**Avis de la Mission Régionale d'Autorité environnementale
Nouvelle-Aquitaine
sur le projet de parc photovoltaïque flottant
à Montgaillard (40)**

AVIS NA-2026-017140/A P

Localisation du projet :	Commune de Montgaillard (40)
Maître(s) d'ouvrage(s) :	Société SOLEIL LAKETRICITY 2
Avis émis à la demande de l'Autorité décisionnaire :	Le Préfet des Landes
En date du :	21 avril 2026
Dans le cadre de la procédure d'autorisation :	Permis de construire

Plan masse – extrait résumé non technique de l'étude d'impact page 20

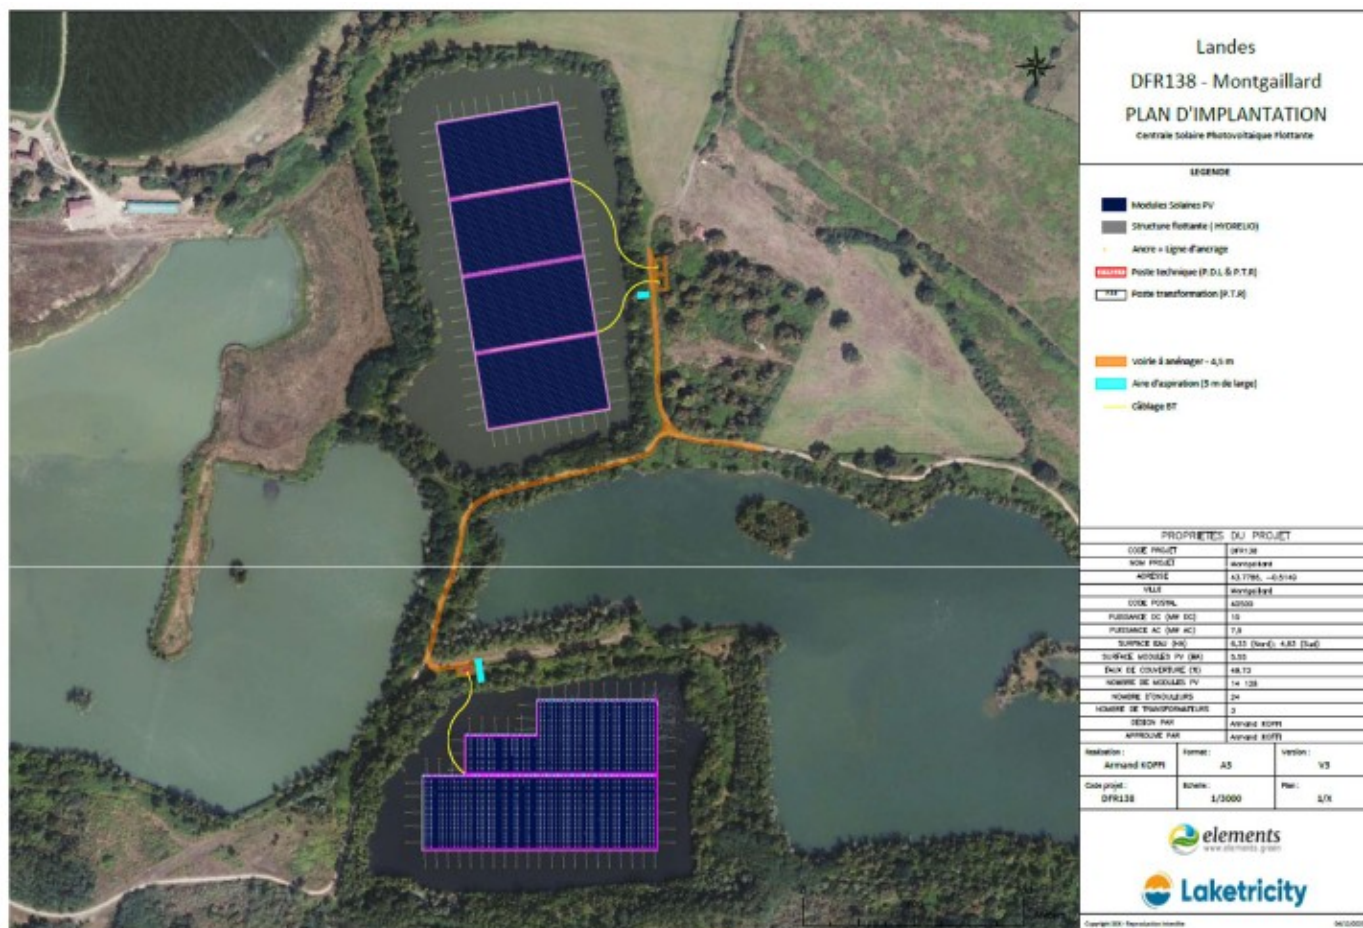
- de superposer le plan masse du projet sur la carte de synthèse des enjeux relatifs aux milieux naturels ;
 - de renforcer les mesures d'évitement, de réduction et d'approfondir les mesures de compensation, au regard des incidences résiduelles du projet quantifiées de niveau faible à modéré, après application de la séquence Éviter Réduire Compenser (ERC). Il appartient également au pétitionnaire de traiter la question de la destruction éventuelle des espèces protégées et/ou de leurs habitats naturels à l'occasion de la réalisation du projet. La justification d'absence de nécessité de recourir aux dispositions dérogatoires prévues au Code de l'environnement portant sur la destruction d'espèces protégées doit être apportée ;
